調査地点

都市計画道路中川駅東線
 都市計画道路中川街路1号線
 都市計画道路黒田野田線

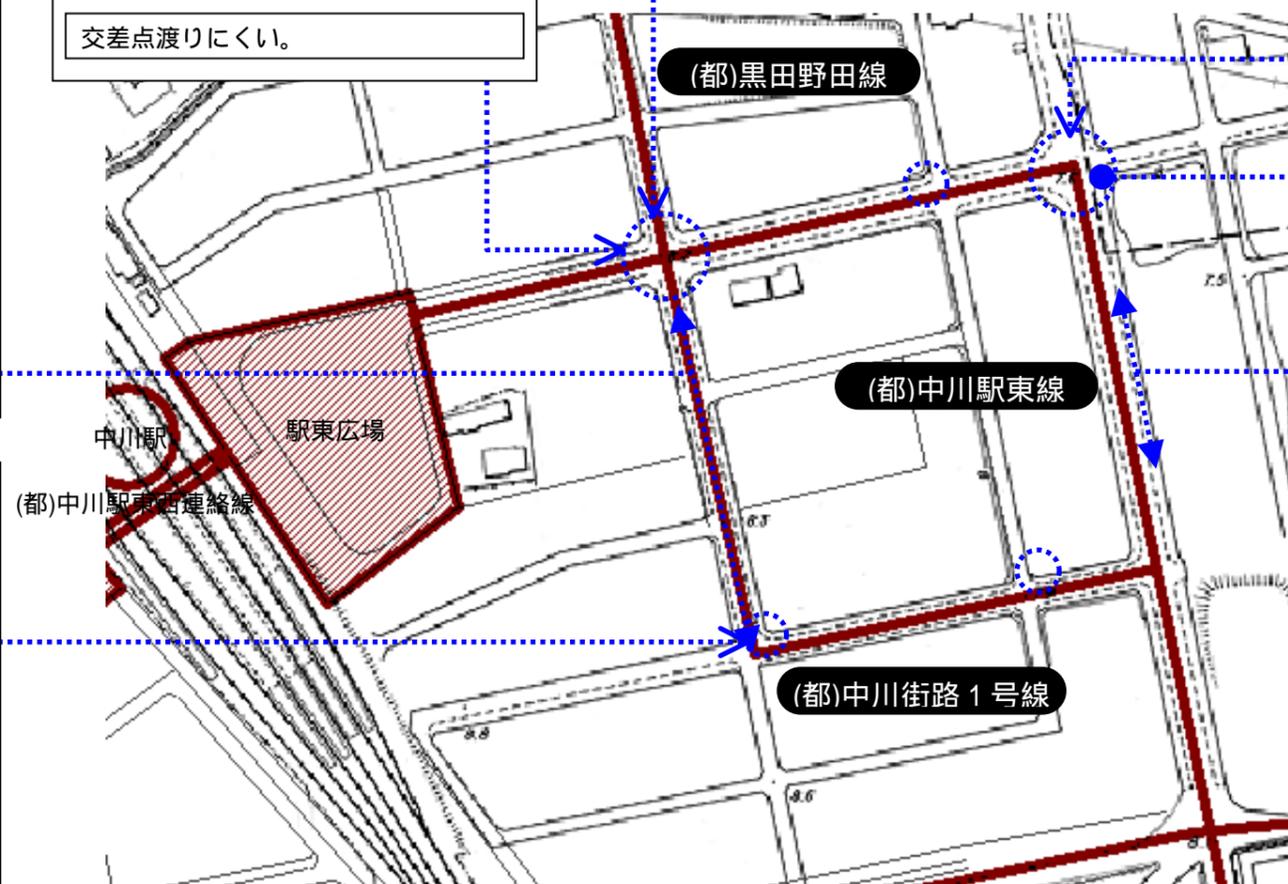
車両乗り入れ部に平坦部分がない。

乗り入れ部でないところに切り下げがある。

歩道狭い。斜めになる。

宅地の切り下げ部分：勾配きつい。

歩道のいたみ。グレーチング粗い。

横断歩道の設置

交差点渡りにくい。

案内表示板：
 目線の位置高い。字が小さすぎる。非常にわかりづらい。

ベンチ：
 ・ 座り心地悪い。

街灯：

- ・ 少ない。デザイン悪い。
- ・ デザイン、価格よりメンテや明るさを。

交差点渡りにくい。

歩道が狭い。勾配が急。

手すり必要。農用水とのすり合わせ。

用水のグレーチング：目が粗い。

敷石がガタガタ。草が生えている。

(全体的に)歩道の勾配がきつい。

歩道 車道の段差が大きいのか？

歩道の交差点部に平坦部を確保すべき。

歩道の色と誘導ブロックの色が見分けにくい。

グレーチングの目が粗い。

信号に音声装置がない。
